## 改善箇所説明図

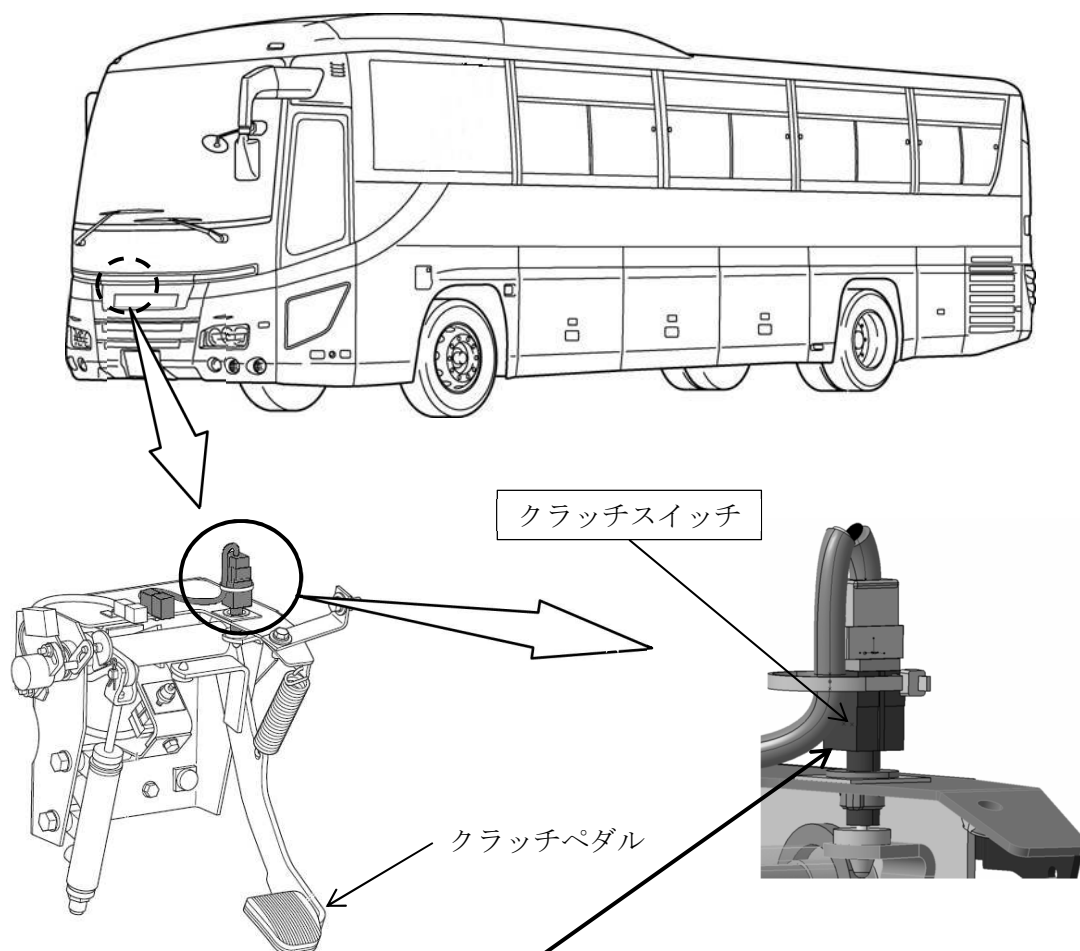
大型バスのクラッチスイッチにおいて、車両への取付角度が不適切なため、可動接点用シャフトとリターンコイルが擦れて発生する摩耗粉が接点の表面に付着することがある。そのため、クラッチをつないだ際に導通不良となり、補助制動装置が作動しないおそれがある。

全車両、クラッチスイッチを対策品に交換する。

識別：改善済車両にはネームプレートに黄色ペイントを塗布する。
